**OGGETTO:** Trasmissione delle Osservazioni al progetto definitivo e allo studio di impatto ambientale "Aeroporto 'Leonardo da Vinci' di Fiumicino – Progetto di completamento Fiumicino Sud", redatto da ENAC/Aeroporti di Roma, nell'ambito della procedura di VIA ex D.lgs n. 152/2006

## OSSERVAZIONI

**Integrazioni volontarie al progetto definitivo e allo Studio di Impatto Ambientale  
dello “Aeroporto ‘Leonardo da Vinci’ di Fiumicino  
Progetto di completamento Fiumicino Sud”**

Figura 1-5 Assetto finale sistema in configurazione DUAL HUB

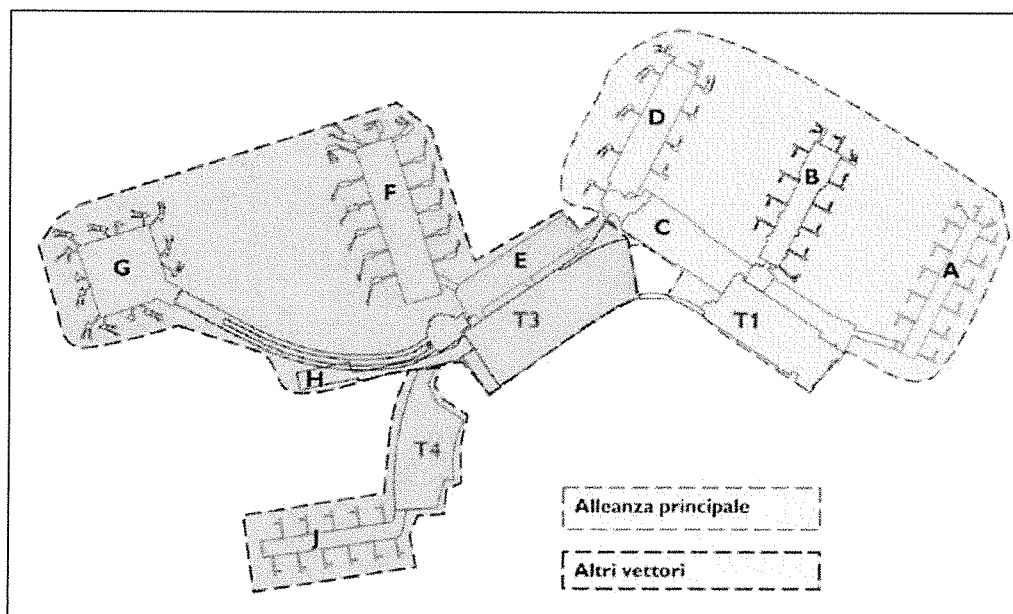
La carenza testé evidenziata assume un certo rilievo innanzi tutto nel caso della riconfigurazione del sistema dei terminal, che viene ricondotta ad uno schema di "dual hub", finalizzato fra l'altro alla separazione delle attività operative delle compagnie appartenenti all'alleanza principale, operante nello scalo.

Tale soluzione, dotata di evidenti ricadute di carattere regolativo sull'assetto commerciale dei servizi aerei gravitanti sul sistema aeroportuale romano, e tale da influenzare sensibilmente le previsioni di sviluppo del sistema stesso, con conseguenti variazioni anche degli impatti ambientali, non sembra essere stata valutata in relazione ad alcuna possibilità alternativa.

*Potenziamenti infrastrutturali previsti nel quadrante ovest dell'area romana*

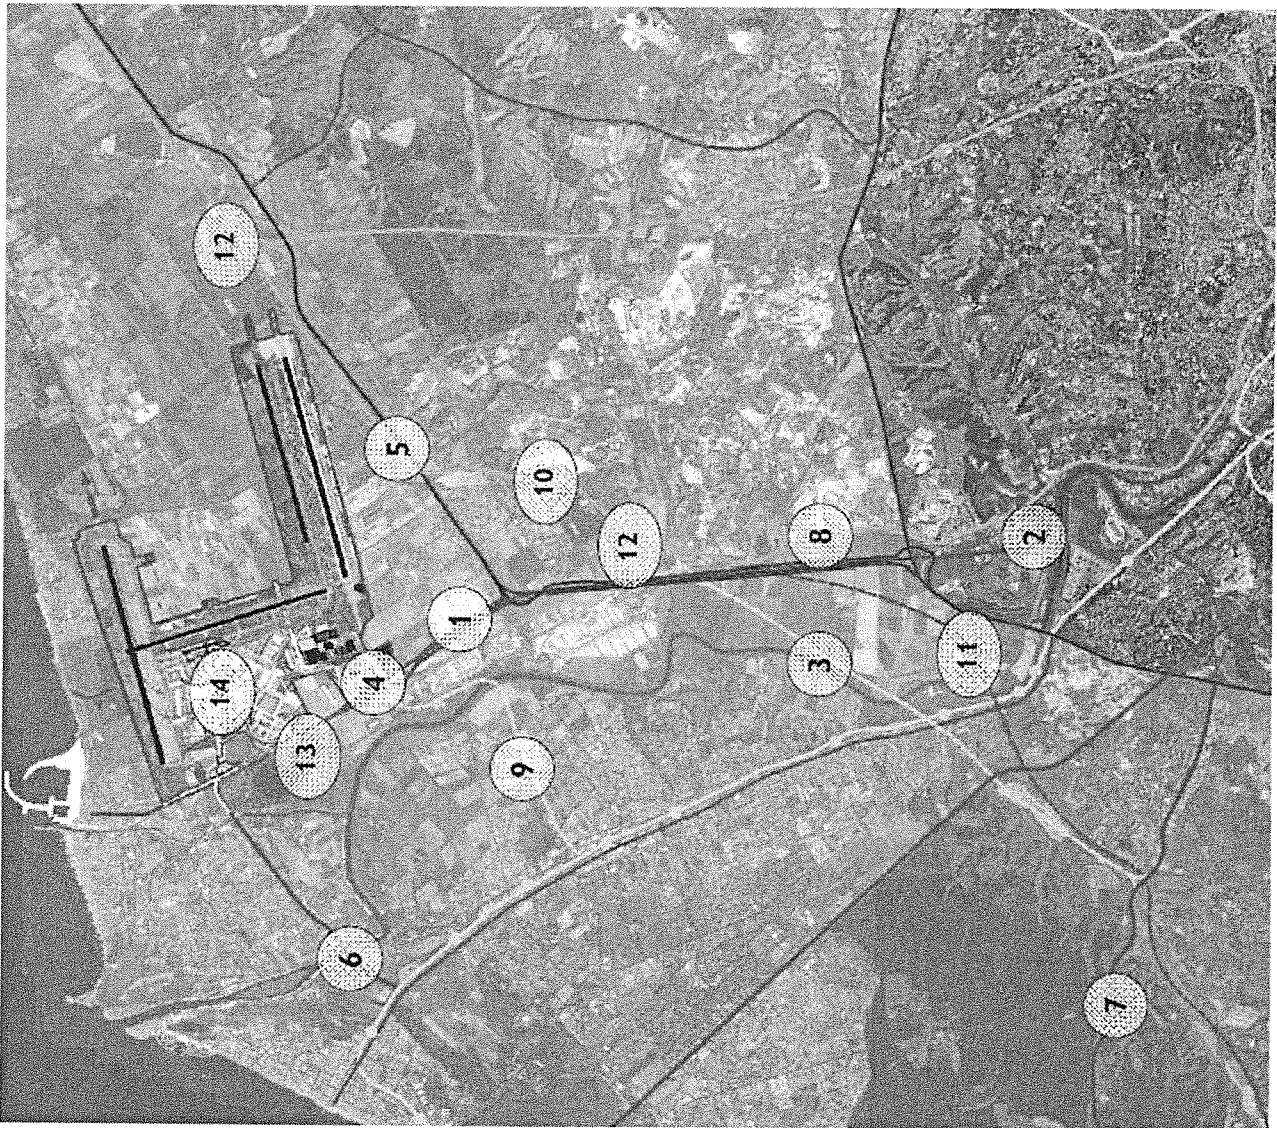
**Desta comunque qualche sorpresa il fatto che, per conseguire i citati obiettivi di trasferimento del traffico *landside* dal sistema di trasporto privato a quello di trasporto pubblico, risulti necessario potenziare tutta la viabilità primaria esistente, realizzando altresì due nuove bretelle autostradali. Tale circostanza andrebbe quanto meno meglio argomentata all'interno del quadro progettuale, ad esempio attraverso stime delle quote di traffico effettivamente trasferibili ai collegamenti ferroviari e bus/shuttle, anche in relazione agli incrementi attesi sul versante della mobilità privata**

A parte alcune connessioni dirette con gli insediamenti aeroportuali, **si tratta evidentemente di un quadro di interventi assai impegnativo, rispetto ai quali lo studio d'impatto in esame, privo di ogni approfondimento relativo ai corrispondenti impatti, risulta manifestamente inadatto non soltanto a valutare gli effetti di carattere ambientale, ma anche soltanto a delineare il quadro delle alternative "strategiche" di intervento.** In tal senso, la stima degli impatti ambientali derivanti dalla realizzazione di tale sistema, rispetto al quale l'incremento di traffico aeroportuale svolge comunque un ruolo secondario, va demandata a strumenti di altro genere: più che la VIA del citato progetto preliminare, occorrerebbe procedere in via preventiva ad una VAS del quadro programmatico in essere, da definirsi all'interno del Piano Urbano della Mobilità, anche in relazione a potenziali alternative.

*Figura 7 – Tracciato di prima fase del people mover*

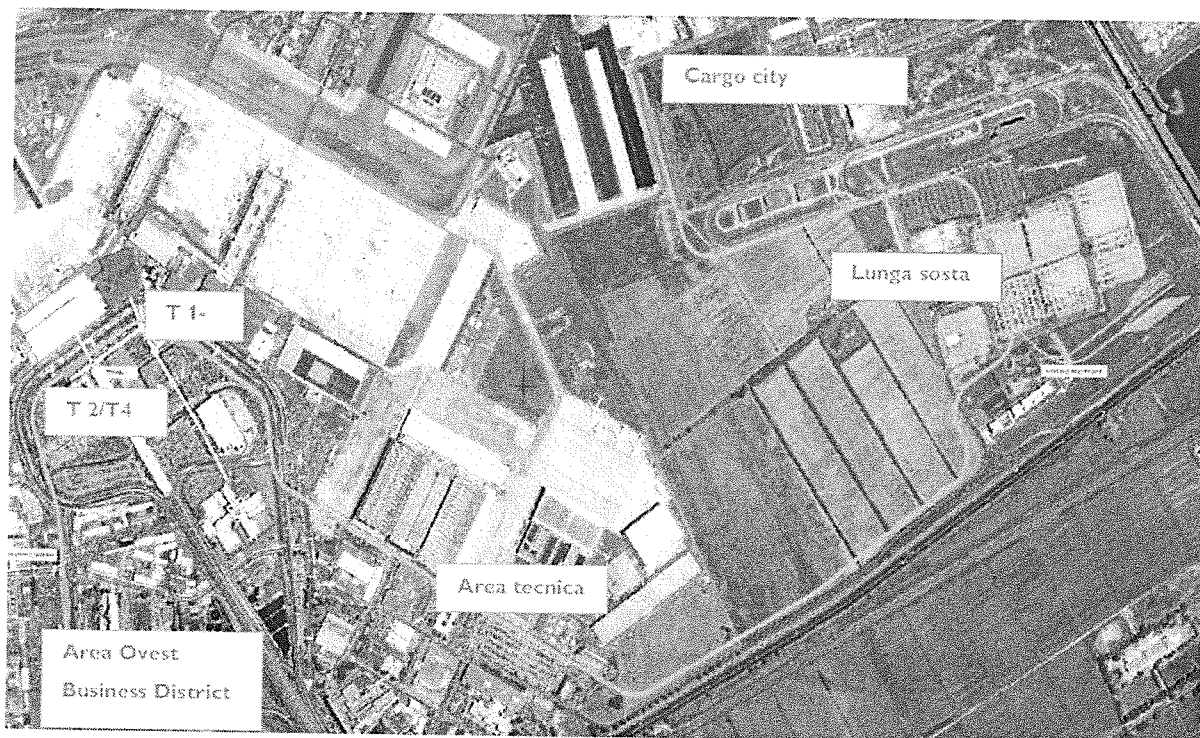
Valgono anche in questo caso le considerazioni, già espresse con riferimento ai collegamenti stradali, secondo le quali **gli elementi adottati dallo studio in esame, relativamente alla realizzazione del people mover ed ai suoi successivi sviluppi, appaiono troppo generiche per essere considerate parte del quadro progettuale dell'intervento.**

In particolare, è opportuno sottolineare che **lo studio non fornisce nessuna valutazione delle condizioni di funzionalità, né alcuna stima dei livelli di utenza attribuibili al sistema people mover nei suoi diversi stadi di sviluppo.** Tale condizione assume particolare rilievo, laddove appare lecito sollevare importanti perplessità circa la reale attrattività di un sistema che imporrà a tutti gli utenti del trasporto pubblico una doppia rottura di carico in accesso all'aeroporto, con conseguenti perditempo, che potrebbero assumere valori anche molto rilevanti laddove il sistema progettato si caratterizzasse per velocità commerciali ridotte e/o per capacità di trasporto limitate.
